## 糾 正 案 文

壹、被糾正機關：臺北市政府。

貳、案由：臺北市政府所屬工務局衛生下水道工程處於105年12月間，竟枉法同意備查該管位於新北市之八里污水處理廠代操作廠商惠民實業股份有限公司所提違反水污染防治法及淡水河系污水下水道系統標準操作程序(SOP)「不得繞流排放」規定之「初級沉澱池(東、西池)進水渠排空清理修繕計畫書」；復放任代操作廠商於106年2、3月作業期間，兩度將未經沉澱處理之污水直接繞流排放海洋；事發後又飾詞諉過卸責，相關行政作為確有違失，難辭其咎，爰依法提案糾正。

排水作業流程圖

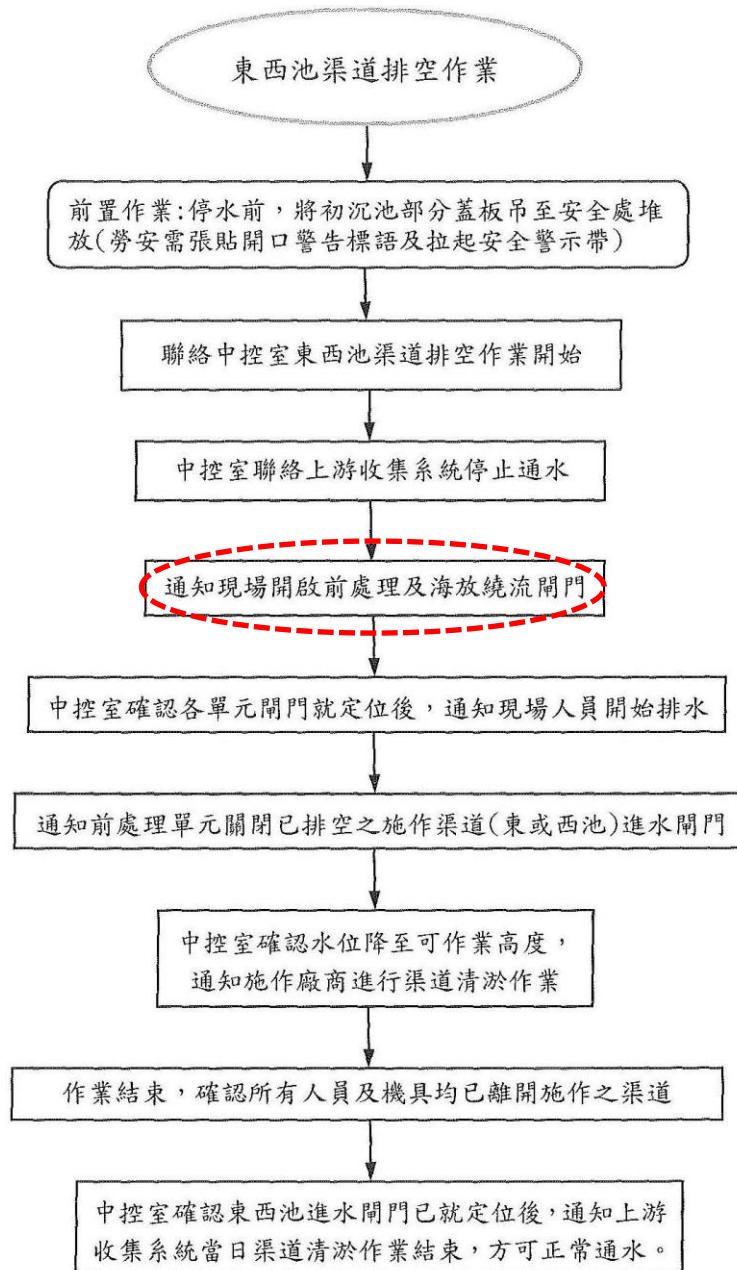
依上開說明及流程圖可見，「初級沉澱池(東、西池)進水渠排空清理作業」排水作業流程重點為：由中控室先聯絡上游收集系統獅子頭抽水站暫停進水4小時，以利排空施工渠道；而排空施工渠道之方式則為「通知現場開啟前處理及海放繞流閘門→中控室確認各單元閘門就定位後，通知現場人

員開始排水→通知前處理單元關閉已排空之施作渠道(東或西池)進水閘門」。

(六)惟查，污水下水道系統產生之廢(污)水，除因情況急迫、為搶救人員或經主管機關認定之重大處理設施，並於三小時內通知直轄市、縣(市)主管機關外，不得繞流排放；未經過初級沉澱池之污水，除非因颱風、暴雨超出前處理單元負荷水量等緊急狀況，並先獲得上級主管及機關同意，不得開啟緊急繞流閘門，直接繞流至海放抽水單元。上開水污法第18條及淡水河系污水下水道系統標準操作程序(SOP)1-3-2.4及1-3-2.5規定甚詳。然審諸本案八里污水廠代操作維護廠商惠民公司係依合約規定辦理「初級沉澱池(東、西池)進水渠排空清理作業」，且經會勘、提送修繕計畫書、委託營運管理廠商宇堂公司審查、核定，並經臺北市衛工處同意備查等審核流程，顯非為因應緊急情況之作為，依法自不得繞流排放，惟衛工處竟同意備查該公司所提修繕計畫書，並以繞流排放方式排空東、西沈澱池進流渠道內之污水，確有違失。
